改善箇所説明図

不具合の内容

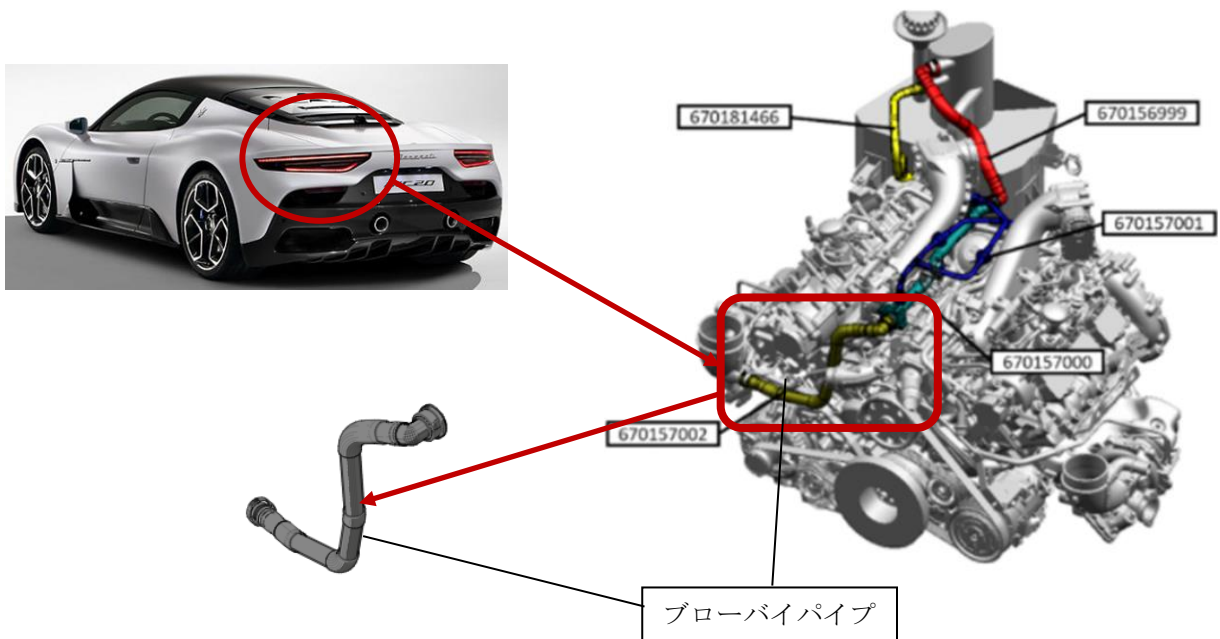
原動機のブローバイガス還元装置において、車両生産工場での組み付けの際、オイルセパレーターから吸気ダクトに至るブローバイパイプが取り付けられていないことがある。このため、ごく稀に開口部から微細な異物が吸気内に混入し、最悪の場合、ターボインペラーが損傷するおそれがある。またオイルセパレーターを通過した微量のオイルペーパーによりエンジンルーム内が汚れることがある。

本国メーカー調査の結果、納車前点検車両で報告のあった1台以外に当該不具合は無いと推定されるが、万全を期すため、全車両、目視点検によりブリーザーパイプの有無を確認する。万が一、欠品の場合はエンジンオイルとフィルターを交換し、ブリーザーパイプを取り付ける。
